INTERPELLATION

Quelle intégration paysagère et environnementale pour les passerelles de mobilité douce projetées sur le territoire de la commune de Lausanne ?

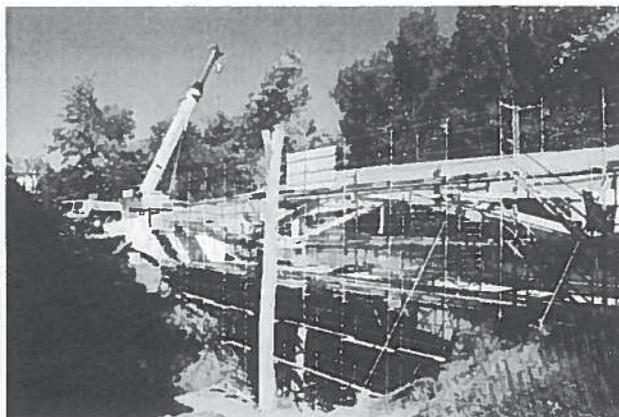
En effet, la réalisation de cette passerelle de mobilité douce au travers du Bois-Mermet, au-dessus du Rionzi, entre les quartiers d'Entre-Bois et En Bugnon, a été accompagnée d'un défrichage dont l'ampleur en a choqué plus d'un (voir photo ci-dessous), de même que le dimensionnement (largeur de 3.50 m) et le choix des matériaux, qui se rapprochent plus d'un pont routier que d'une passerelle.

- 1) Quelle a été l'emprise (largeur et surface) du défrichement réalisé pour la construction de la passerelle de Maillefer ?
- 2) Comment un défrichement d'une telle ampleur peut-il être justifié en aire forestière alors que la passerelle a une largeur de 3.50 m ?

- 3) Comment ce défrichement a-t-il été compensé ?
- 4) Etant donné sa situation particulière en aire forestière, pourquoi la largeur de la passerelle de Maillefer est-elle au gabarit usuel de 3.50 m, alors que celui-ci pourrait être réduit à 2.50 m, comme ce fut par exemple le cas dans un autre contexte de la récente passerelle du Martinet (Malley) ?

- 5) Comment le choix des matériaux de la passerelle de Maillefer (derrière son apparence boisée, dominance du béton et bitume) est-il justifié au vu de sa situation en aire forestière ?
